TESTO DELLE OSSERVAZIONI

Da un'analisi delle varie normative vigenti emerge che le zone dove sono previste le ubicazioni dei 6 aerogeneratori del progetto eolico in località "REMPILLO" sono aree non idonee al loro insediamento come viene illustrato nelle OSSERVAZIONI che seguono:

ALLEGATO alle OSSERVAZIONI all' IMPIANTO EOLICO denominato REMPILLO nel COMUNE di PITIGLIANO (GR). Composto da n. 5 immagini e n. 5 pagine

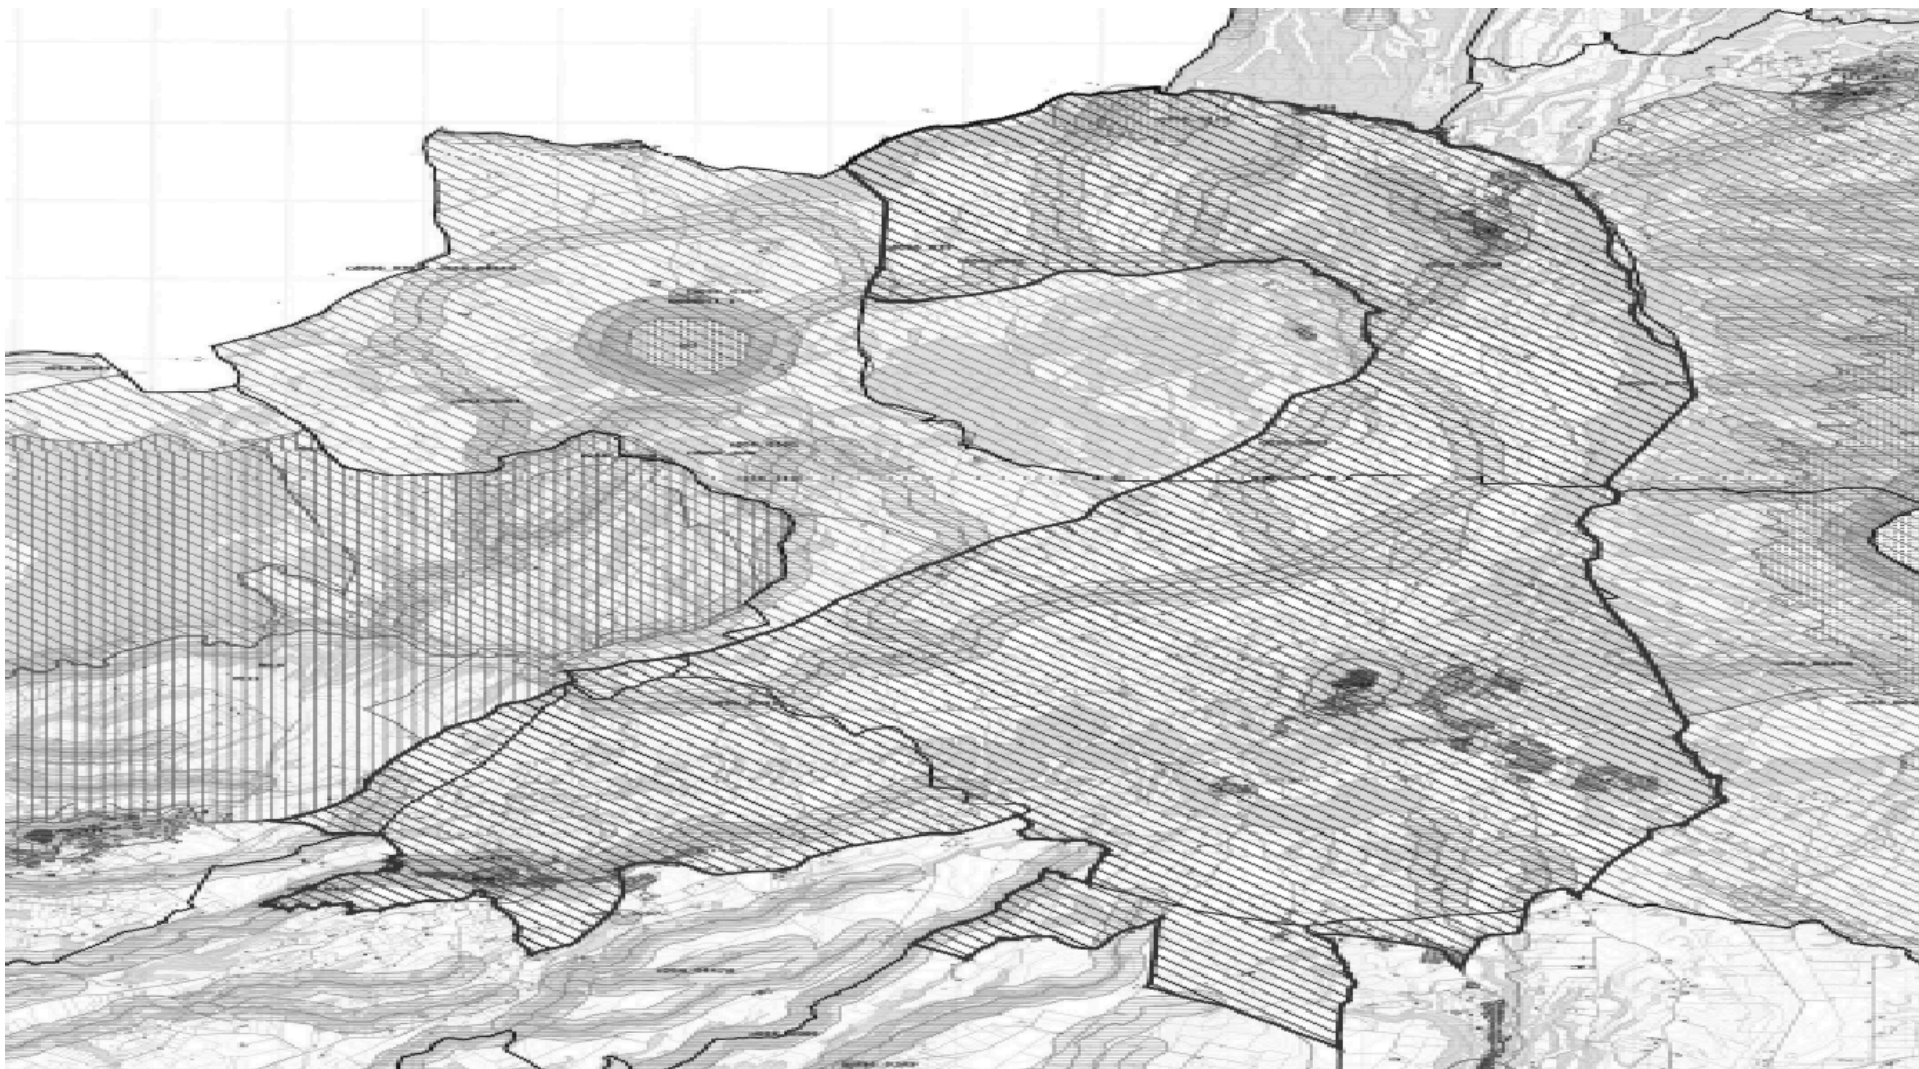
- 1) **OSSERVAZIONE N. 1 : AREA dell'IMPIANTO EOLICO NON IDONEA ai sensi dell'art. 20 com. 8 lettera c quater del Decreto Legislativo n. 199/2021 e ss.mm.ii.**
- 2)
- 3) **PREMESSA: Normative e Giurisprudenza amministrativa.**

In sintesi, visti l’art. 20 comma 8 lettera c) quater del D.Lgs n 199/2021 e le Linee guida nazionali appena citate, considerato l’enorme impatto dell’impianto eolico industriale denominato “Rempillo” sulla zona paesaggistica di notevole interesse pubblico ben individuata nelle immagini n.1 e n. 2 e sui Beni Culturali evidenziati nell’ immagine n. 3 dell’Allegato alle presenti Osservazioni, per la collocazione delle pale P04 e P05 direttamente all’interno del perimetro di un’area archeologica e per gli impatti anche sull’area intermedia e vasta dei pregiati territori laziali della Tuscia settentrionale e in particolare di quelli del pitiglianese ricco di emergenze agricole, naturalistiche, storiche e archeologiche del periodo etrusco ma non solo, si chiede che venga negata l’autorizzazione all’ insediamento dell’impianto eolico denominato “Rempillo”.

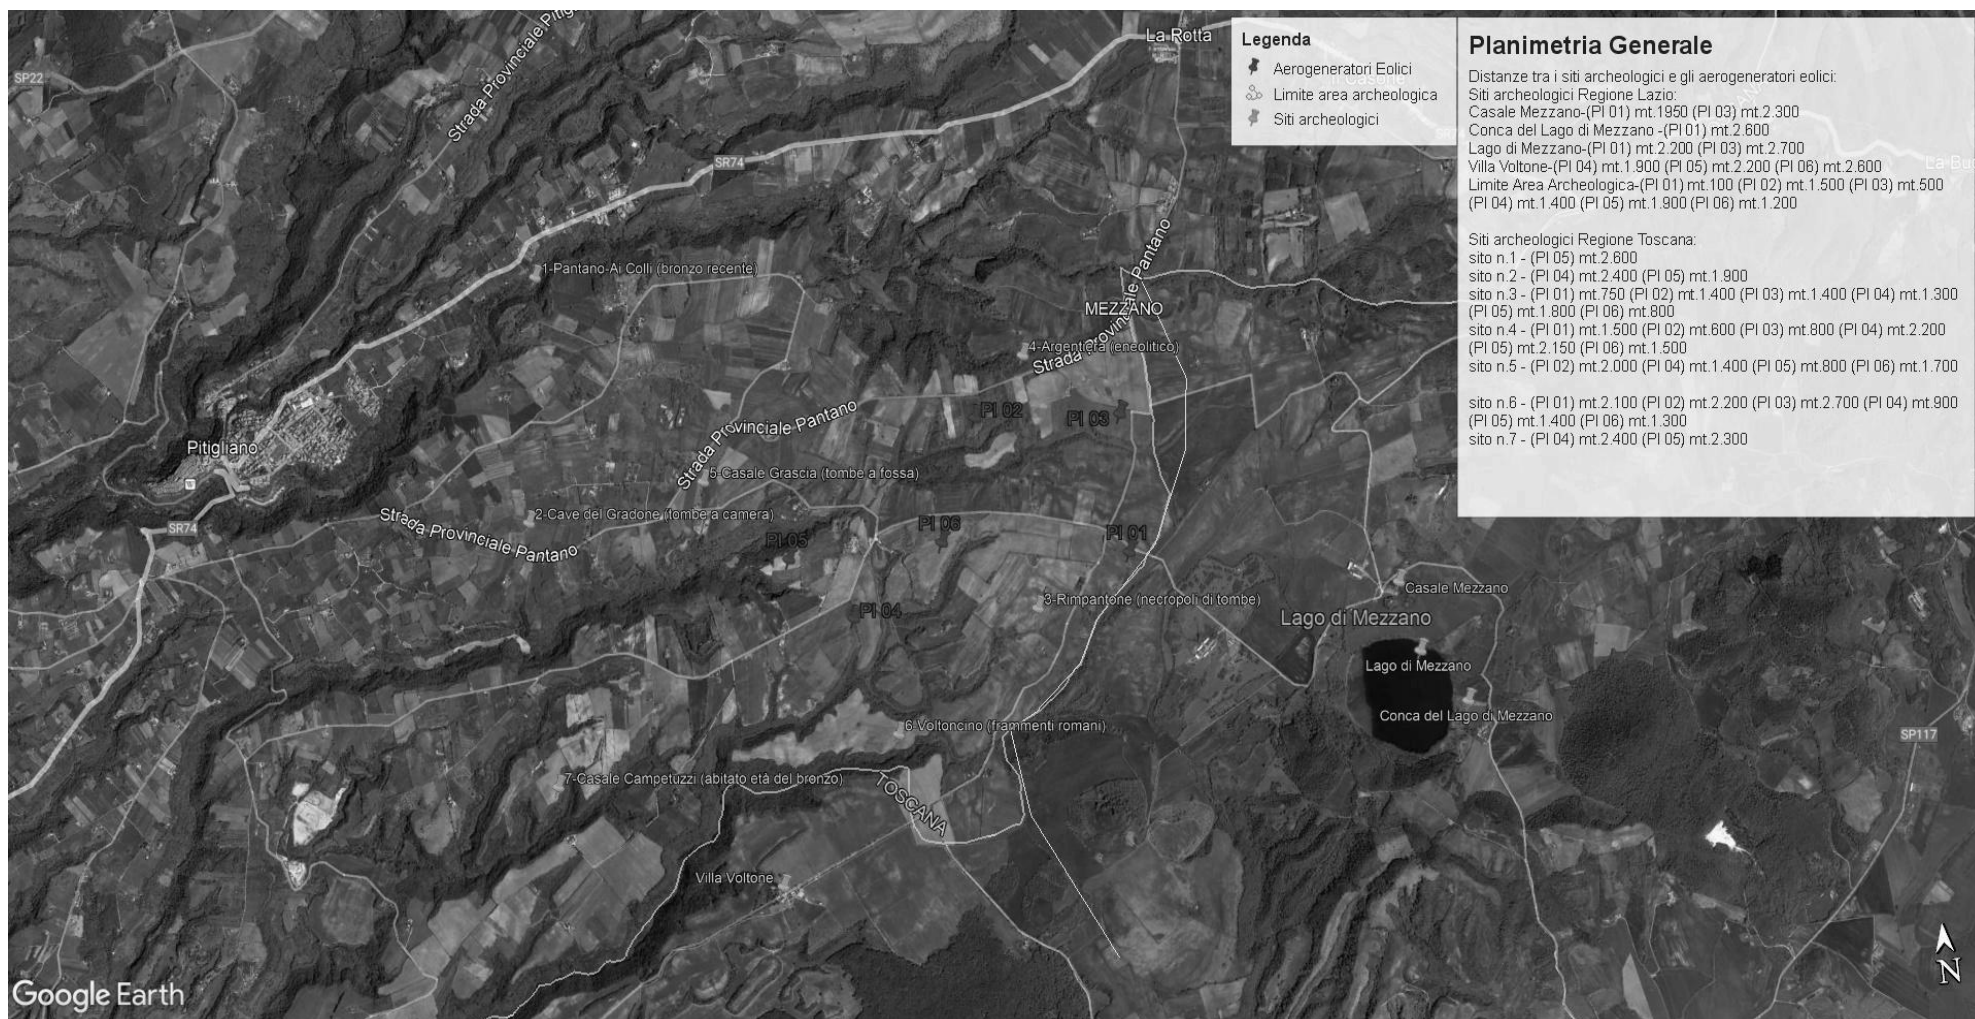
Tornando alla questione di legittimità, alla luce del combinato disposto dal "vincolo sul patrimonio paesaggistico (artt. 136 e ss. e 142 del decreto legislativo n. 42/2004 e ss.mm.ii.) e sui beni culturali" (artt. 10 e ss. del decreto legislativo n. 42/2004 e ss.mm.ii.) e dal comma 8 lettera c-quarter del D.Lgs 191/2021 e ss.mm.ii si evince che, ad oggi, le aree in cui sono previsti gli insediamenti dei sei aerogeneratori dell'impianto eolico denominato "Rempillo" non sono idonee perché ricadono tutte all'interno della fascia di rispetto dei **beni paesaggistici di notevole interesse pubblico denominati "Conca del Lago di Mezzano e territorio circostante" (D.M. 22.05.1976)** comprendente anche il **vincolo "Selva del Lamone" (D.M. 22.05.1984)** tutelati dall'**art. 136 del Codice del Beni Culturali e del Paesaggio** e in particolare un aerogeneratore (P01) è a 100 metri dal primo vincolo citato e gli altri cinque compresi in una distanza massima tra 1 km e 2 km (vedi immagine n. 1 dell'ALLEGATO). Nella fascia di rispetto dei 3 km anche la porzione di vincolo rappresentato dalla Selva del Lamone che gode di altre importanti tutele in quanto Riserva Naturale regionale (L. 394/91 e L.R. 29/97), Zona di Protezione speciale (ZPS) insieme ai Monti di Castro collegati tra loro da una Zona di Conservazione Speciale (ZSC), il sistema fluviale Fiume Fiora-Olpeta. La Selva del Lamone oltre il vincolo paesaggistico di notevole interesse pubblico che la rende area non idonea all'installazione degli impianti FER anche nelle sue fasce di rispetto dei 3 km, gode di un'altra tutela che ne rivela l'importanza di area di importanza internazionale per l'avifauna IBA (012) che viene collegata all'altra IBA (099) Lago di

Bolsena attraverso la ZPS Caldera di Latera e la ZSC Lago di Mezzano che insieme sono compresi nel vincolo paesaggistico “ Conca Lago di Mezzano...” e verranno uniti dal nuovo vincolo paesaggistico “*Ambito paesaggistico, geologico e geomorfologico dell’orlo della caldera di Latera e delle sue pendici interessate dai centri eruttivi periferici*” (si veda a riguardo la proposta pubblicata sul sito del MIC in data 09/08/2023 e l’immagine n. 2 dell’ ALLEGATO) all’area di notevole interesse pubblico “ Conca del lago di Bolsena” (D.M. 24.10.1960). Praticamente una vasta zona che per interesse paesaggistico e naturalistico oltre che storico, archeologico e identitario rappresenta un unicum nel panorama nazionale.

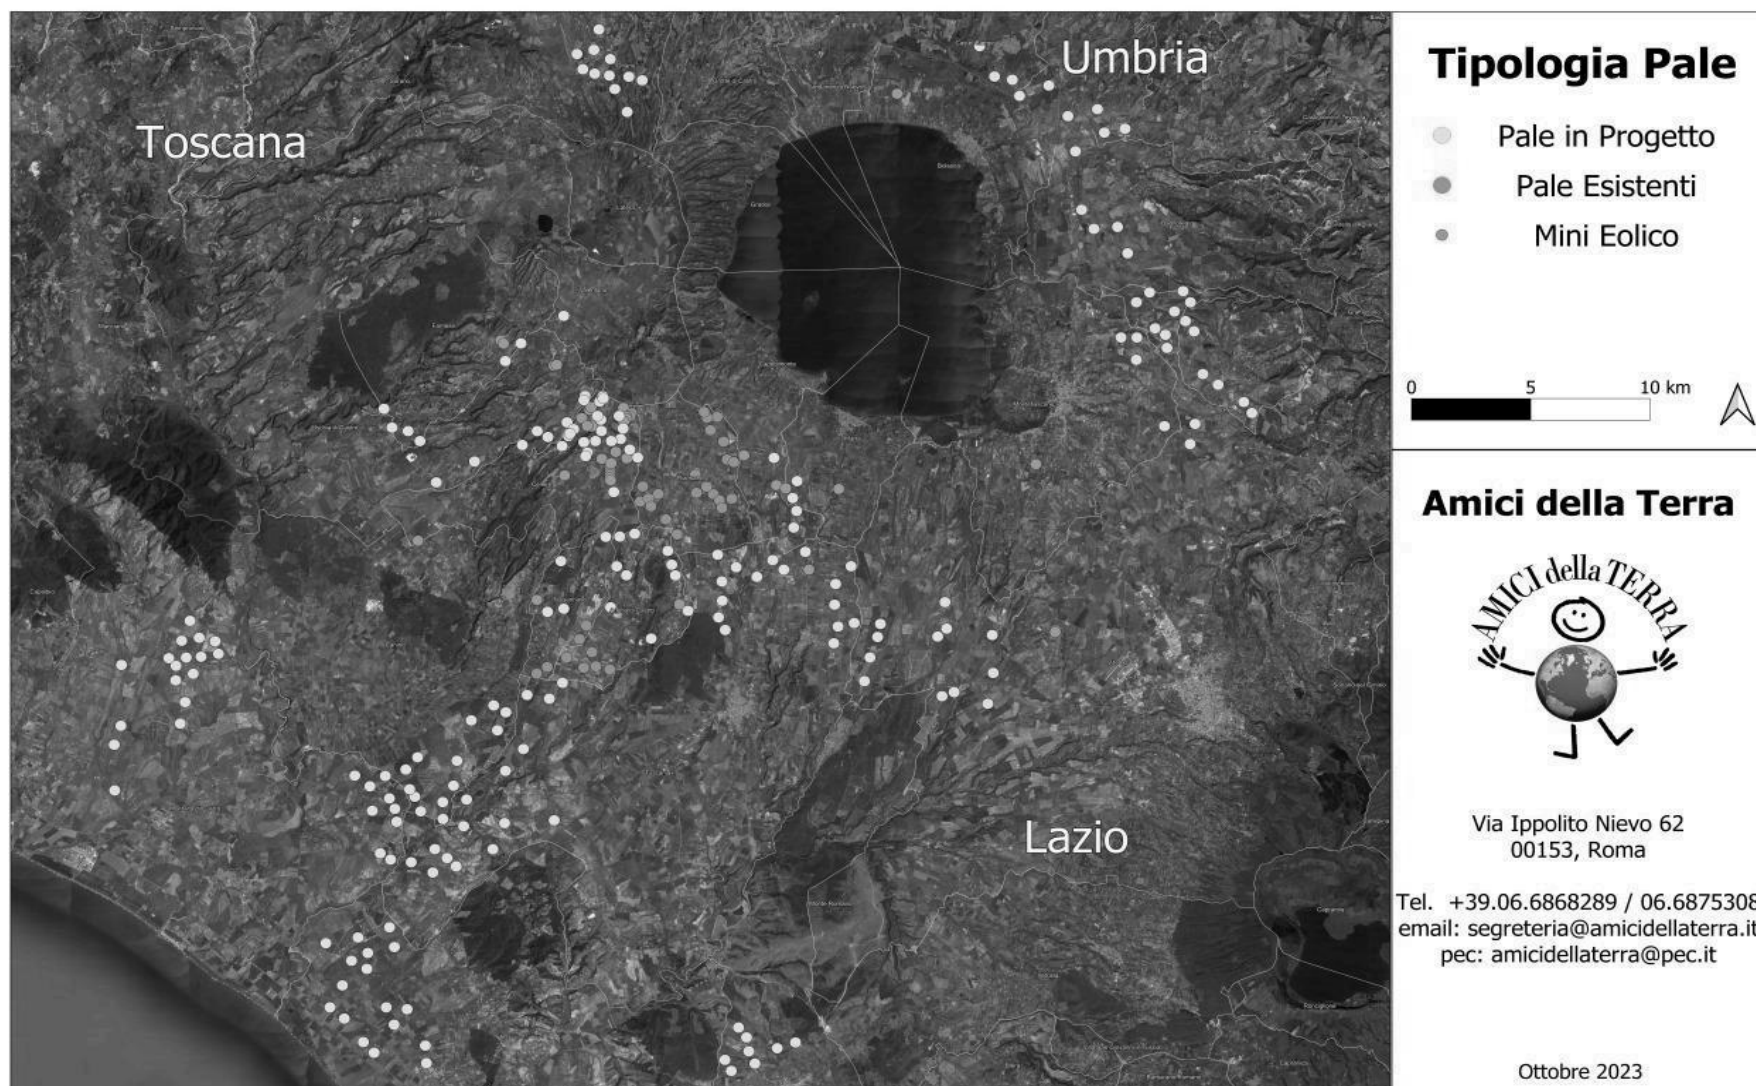
Inoltre, la zona in cui insisterebbe l’impianto eolico industriale Rempillo è compresa nelle fasce di rispetto di 3 km di diversi beni archeologici tutelati dalla parte II del Codice dei Beni Culturali (vedi Allegato, immagine n. 3). Inoltre le pale P04 e P05 ricadono all’interno di un’area archeologica che la Proponente vorrebbe cancellare per il semplice fatto che non è riportata nel documento regionale ma nel documento provinciale come meglio dettagliato nell’Osservazione n. 5. Alla luce di quanto documentato appare chiaro quindi che la collocazione dell’impianto non ha tenuto conto alcuno dei vincoli dell’area nella quale è stato progettato e l’inserimento dell’impianto eolico nel paesaggio e sul territorio non è corretto (Allegato IV delle Linee guida nazionali di cui al D.M dello Sviluppo economico del 10.09.2010).

- h) Le zone di interesse archeologico evidenziate nell'immagine n. 3 a cui si aggiungono anche l'importante abitato protostorico di Sorgenti della Nova e Ruderii del Castello altomedioevale che si trovano a circa 4 km dalle aree in cui è stato progettato l'impianto eolico industriale. Poco più lontano i resti del castello medioevale “Morroneccio”. Nell'area vasta le preziose necropoli eneolitiche (Poggi Alti) ed etrusche di Pitigliano, Sovana e Sorano.

Immagine n. 5 Intervisibilità degli impianti eolici della provincia di Viterbo anche in quella di Grosseto, in particolare nel pitiglianese.

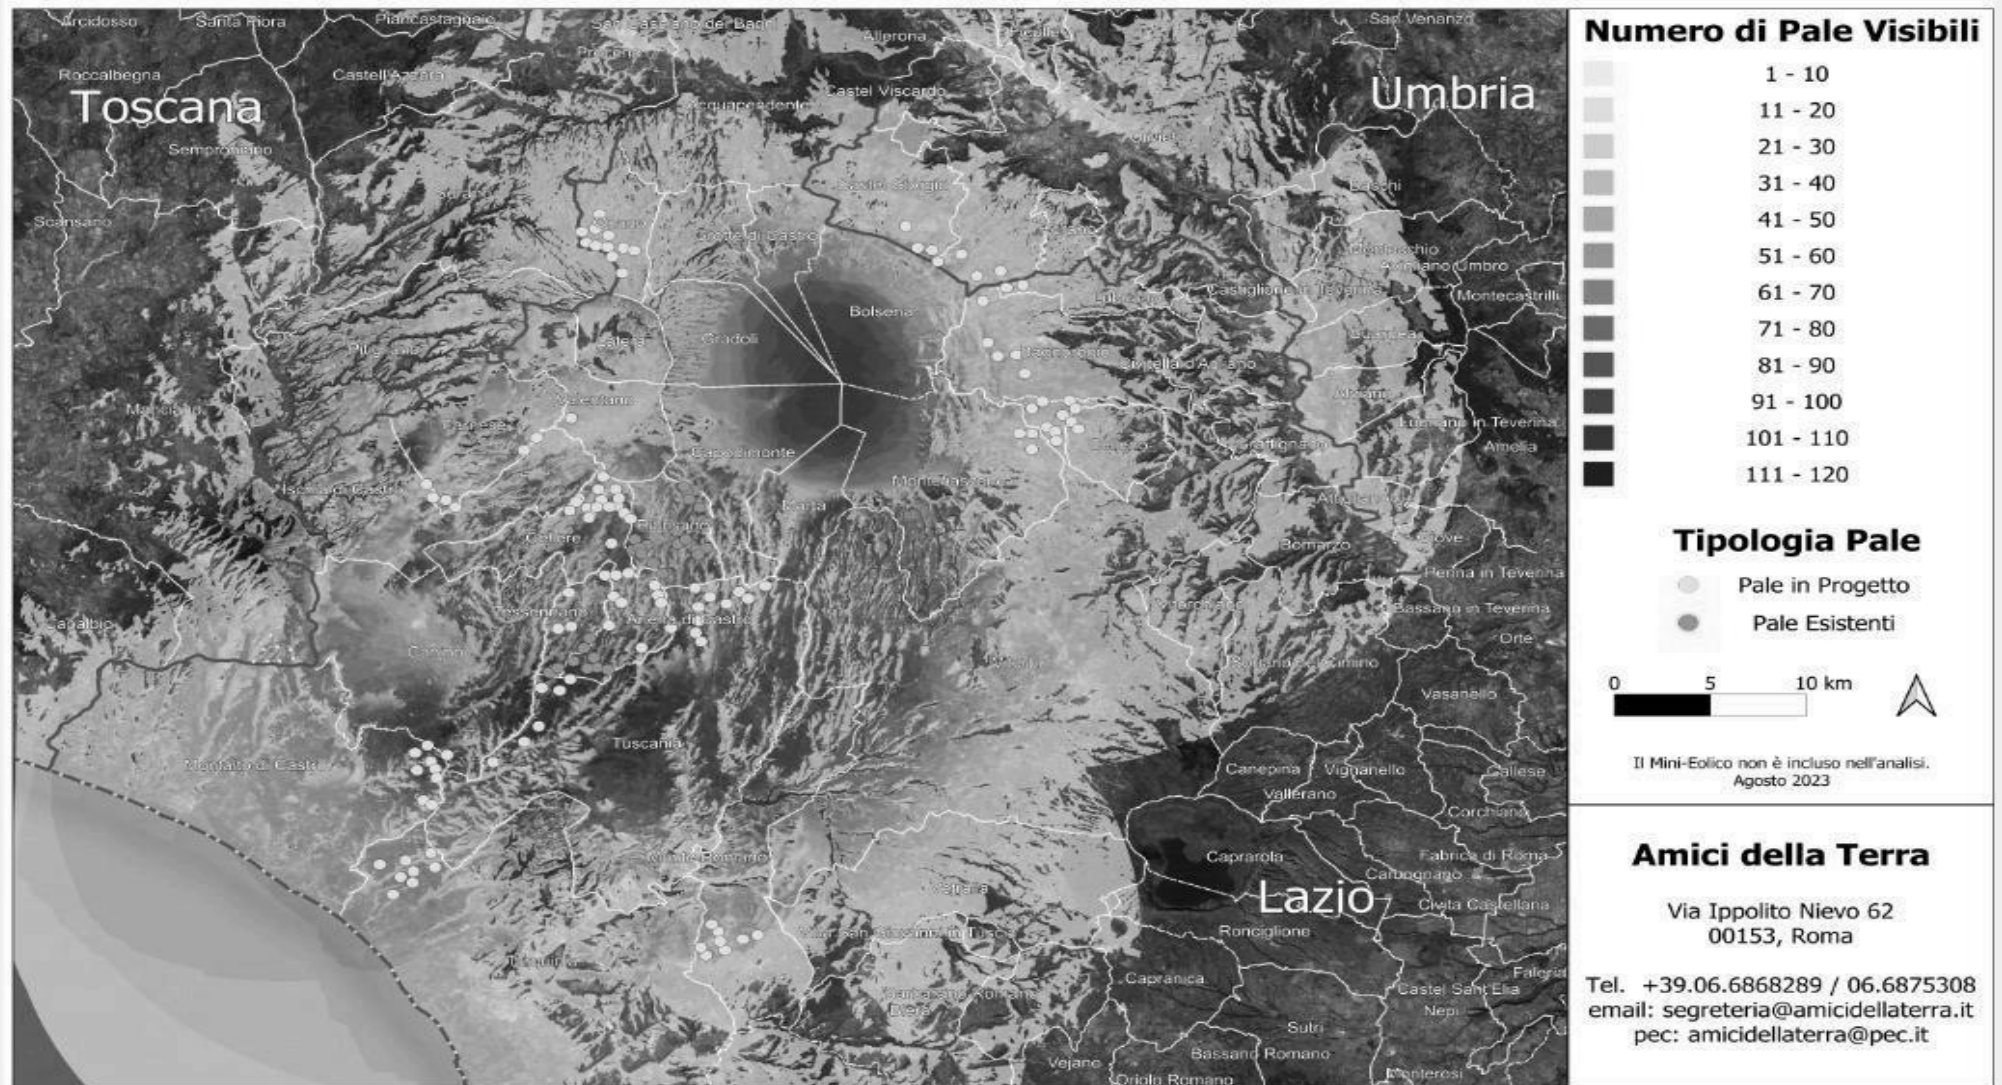
Quindi anche la Regione come Ente deputato dalla normativa nazionale a legiferare sulle aree idonee e non idonee si è espressa riguardo al fatto che abbia assolto ai doveri e alle quote stabilite dal PNIEC e in ambito regionale la provincia di Viterbo è stata quella con il più alto tasso di impianti FER tra tutte e quindi ormai satura ed il cumulo degli impianti FER installati, autorizzati e in progetto rappresenta una elevata criticità per la sostenibilità ambientale di ulteriori eventuali iniziative. L'impianto eolico " Rempillo" pur essendo "esterno al confine provinciale e regionale ma nelle sue immediate vicinanze (a soli 100 metri i primi due aerogeneratori) oltre ad impattare sul territorio e sulle economie di tre Comuni del Lazio (Farnese, Valentano e Latera) si trova nelle fasce di rispetto dei Beni di notevole interesse pubblico come si è evidenziate nelle Osservazioni nn. 1 e 2 e crea anche degli impatti negativi anche sui beni naturalistici come verrà dettagliato nell'Osservazione n. 4. Inoltre andrebbe a sommarsi al già enorme cumulo di impianti eolici e fotovoltaici e geotermici che già creano una elevata criticità ambientale nella provincia di Viterbo e interferiscono anche con il territorio toscano come si può vedere dalle immagini nn. 4 e 5 dell'Allegato n. 1.
